**Objet : Avis du SDIS 41 concernant construction d'une centrale agrivoltaïque**

Référence : Permis de construire, n° PC 04116123D0009 reçu par le SDIS le 12/09/2023.

## **Centrale agrivoltaïque de Nouan-le-Fuzelier (41)**

Réponse aux avis rendus sur la demande de permis de construire n°PC04116123D0009

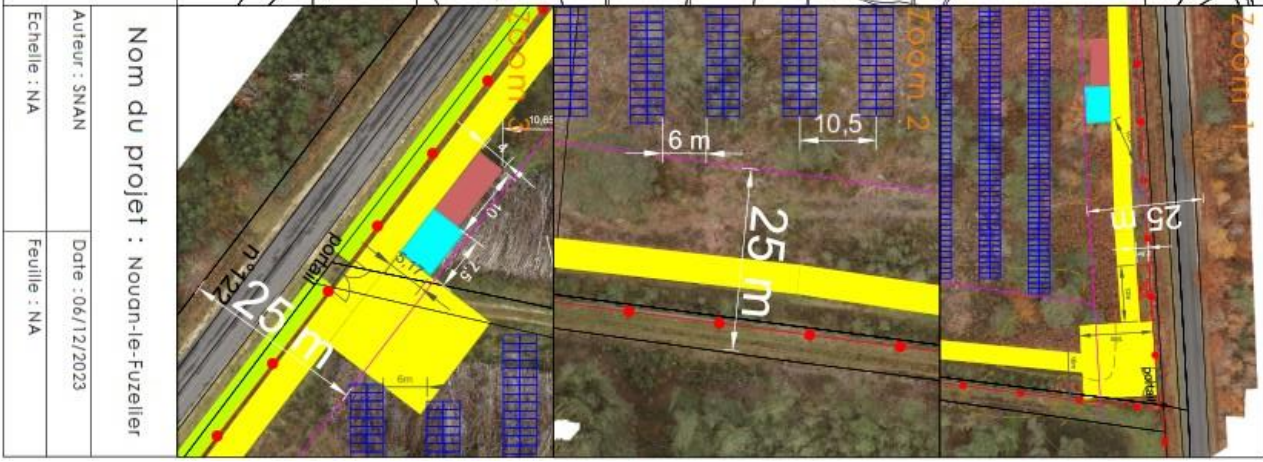
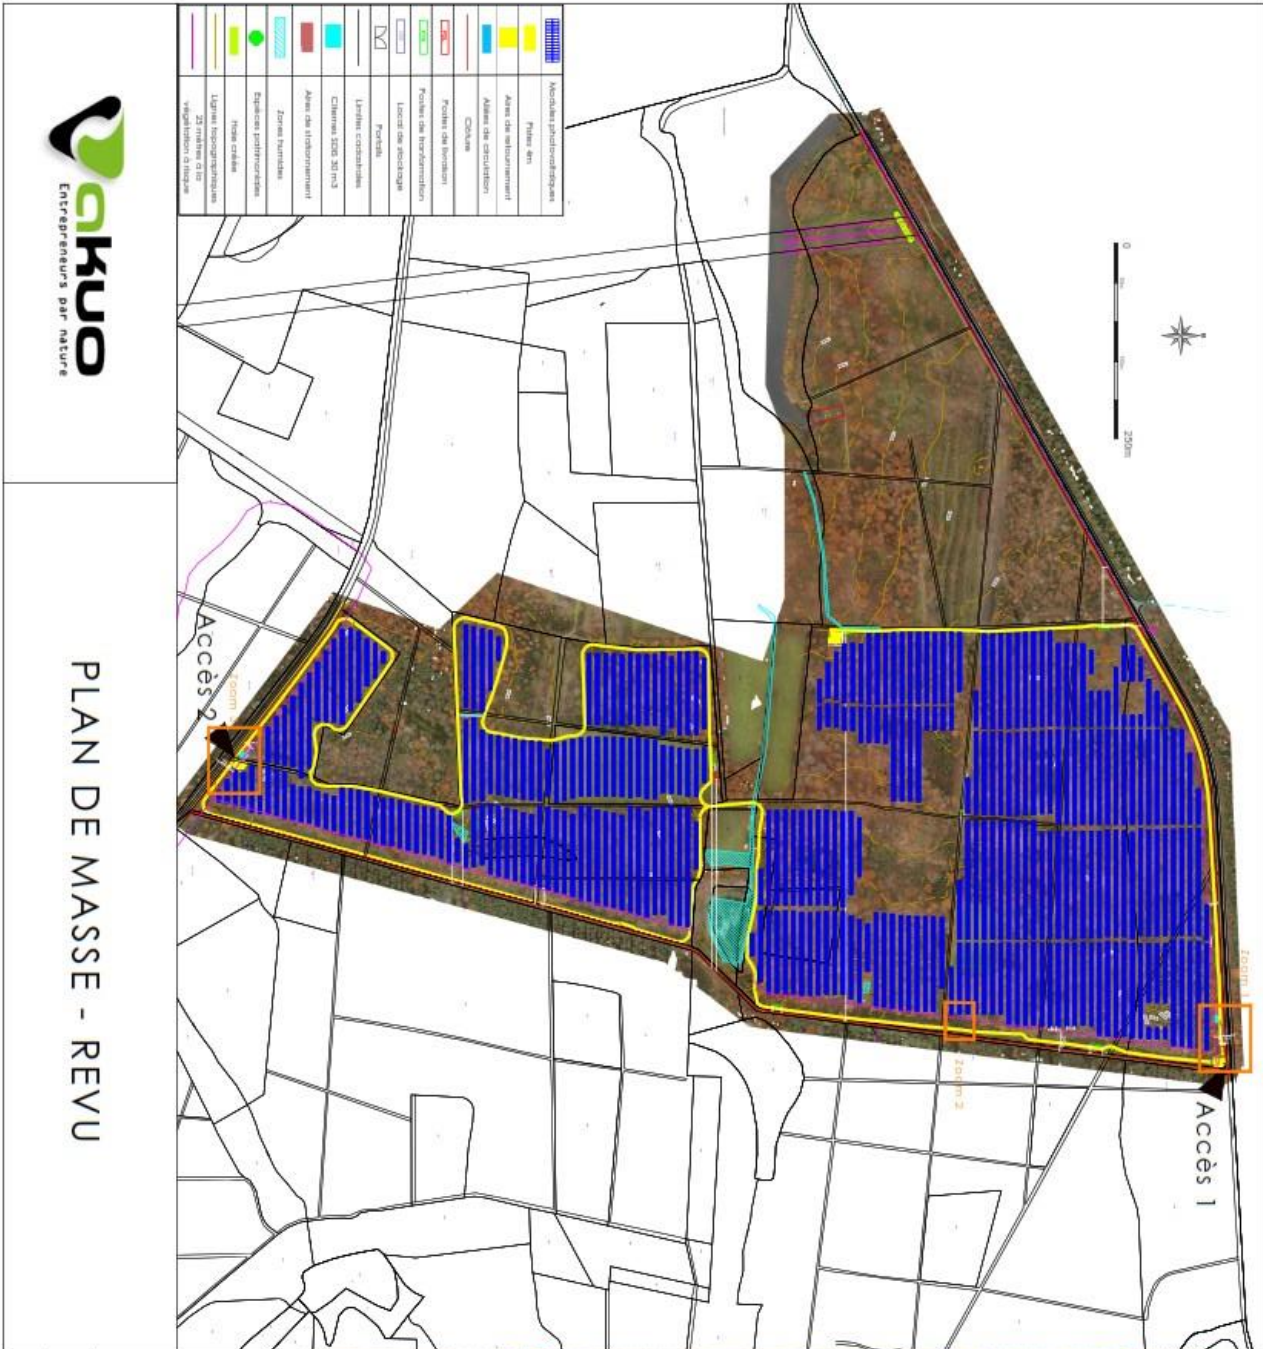
- Les premières tables devront être positionnées à **30 mètres** à minima des premières rangées d'arbres et de toute végétation. Selon le type de végétation (résineux, feuillus, cultures) ou certains risques à proximité du parc PPV, le SDIS 41 se réserve le droit d'adapter la distance d'isolement vis-à-vis des premiers panneaux photovoltaïques. De fait, en cas de forêt composée à majorité de résineux à proximité, cette distance sera portée à **50 mètres**.

Akuo a échangé avec le SDIS 41 dès les prémices du développement de ce projet agrivoltaïque afin d'intégrer ses préconisations à la conception de la centrale. Les préconisations du SDIS 41 ayant évolué entre le dépôt du dossier de permis de construire et l'avis émis dans le cadre de l'instruction du dossier, **une adaptation du projet a été nécessaire.**

Afin d'assurer la bonne gestion du risque incendie, l'ensemble des mesures décrites dans l'avis émis par le SDIS seront respectées. **La prescription relative à l'implantation du projet a été cependant adaptée à la suite d'une visite de site avec le SDIS 41 le mardi 5 décembre 2023 (Cf paragraphe « Implantation » ci-dessous).**

Figure 1 : Plan de masse du projet agrivoltaïque de Nouan-le-Fuzelier

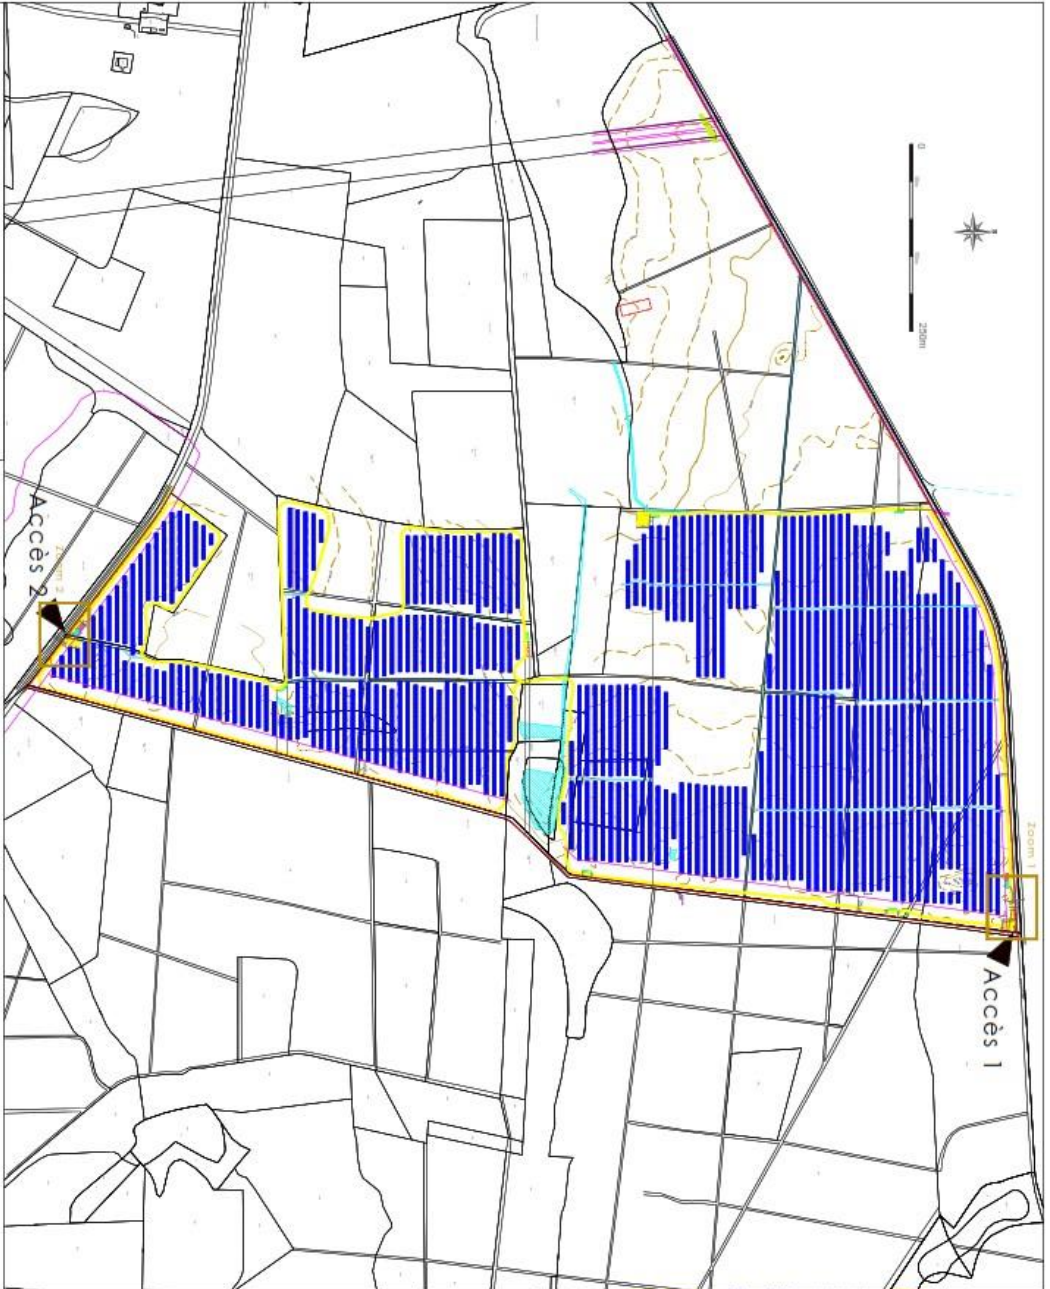
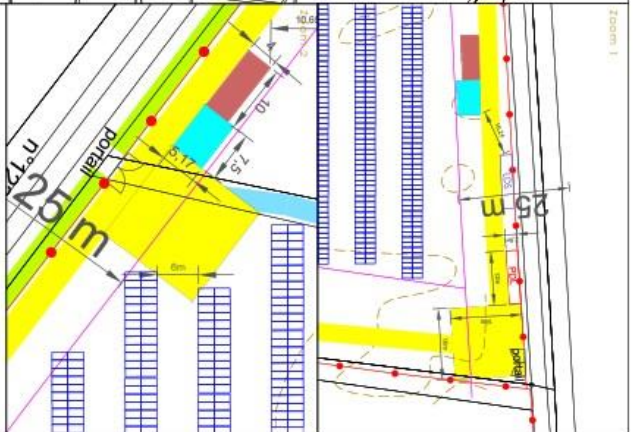
- Il conviendra de garantir que les installations soient en tout temps accessibles aux engins de secours et de lutte contre l'incendie, notamment par la possibilité d'ouverture d'accès principal au moyen de clés spéciales pompiers. Le(s) portail(s) d'accès devra/ont avoir une largeur de **5 m** au minimum. **(Observation n°1)**

- Une voie périphérique d'au moins **4 mètres** de large ou à défaut, une voie engins avec aménagement d'aire de croisement (3 x 10 m) positionnée judicieusement à raison d'au moins 2 aires pour 100m linéaires. Cette voie périphérique devra être située soit entre la clôture de l'installation et les unités de production ou à l'extérieur de la clôture, afin de permettre le passage d'engins de lutte contre l'incendie (force portante **16 tonnes**).

- Il y aura lieu de veiller à respecter un rayon de **11 mètres** dans les virages, afin que les engins de secours ne viennent pas heurter les modules PPV. **(Observation n°2)**

Il est prévu au dossier deux citernes souples de 30 m<sup>3</sup> chacune. Il y aura lieu de répartir judicieusement ces Points d'Eau Incendie (PEI) afin qu'ils soient accessibles sans nécessité d'entrer dans l'enceinte photovoltaïque. **(Observation n°3)**

Equiper chaque PEI d'une aire de stationnement de **40 m<sup>2</sup>** (4x10 m) accessible en tout temps via un **cheminement stabilisé** de 3 m de largeur et 3,50 m de hauteur minimum. Ces dispositifs devront être accolés aux PEI pour permettre la mise en aspiration des moyens du SDIS. **(Observation n°4)**

Garantir l'isolement de ces dispositifs (PEI + aire) par une distance à minima de **10 mètres** de tous bâtiments ou dispositifs photovoltaïques (PPV) tels que :

Cet isolement devra être respecté pour toute végétation autour de la centrale. **(Observation n°5)**

La visite de site avec le SDIS 41 du 05/12/2023 a permis de cibler les zones de végétation attenantes au projet étant problématiques vis-à-vis du risque incendie. Il s'agit des zones boisées composées d'une majorité de résineux situées à l'Est, au Nord et au Sud de l'emprise projet.

Cet échange a également permis d'adapter les distances à respecter entre les tables photovoltaïques et la végétation. En raison de la nature agrivoltaïque du projet, ainsi que de l'espacement inter-table conséquent (10,5 mètres pieux à pieux), les distances entre les tables photovoltaïques et ces zones à risque **peuvent être abaissées à 25 mètres**, tout en permettant d'atteindre un niveau de sécurité incendie suffisant.

Afin de respecter cette prescription, le plan d'implantation du projet a été adapté et validé par le SDIS 41 suite à cette modification :

- Le site du projet, déjà clôturé, est accessible via deux portails d'accès situés sur la D44 et la D122. La largeur de ces portails est suffisante pour le passage des engins de protection incendie, comme confirmé lors de la visite de site réalisée avec le SDIS.
- Des voies périphériques de 4 mètres de large et d'une force portante de 16 tonnes sont prévues et permettront le passage des engins de lutte contre l'incendie. Ces voies desservent les locaux techniques (postes de transformation et de livraison) du projet.
- Un rayon de 11 mètres est prévu dans les virages

- Deux citernes souples de 30m<sup>3</sup> chacune sont prévues, à proximité de l'accès Nord et de l'accès Sud du site. Ces citernes sont disposées dans l'enceinte clôturée préexistante mais seront accessibles via les pistes 4 mètres et accolées à des aires de stationnement de 40m<sup>2</sup> :

La localisation de ces citernes a pu être validée lors de la visite de site réalisée avec le SDIS 41.

- Les PEI sont disposés à une distance d'au moins 10 mètres des structures photovoltaïques et des locaux techniques
- Akuo note bien la nécessité de prendre contact avec le service prévision avant la mise en place des PEI.
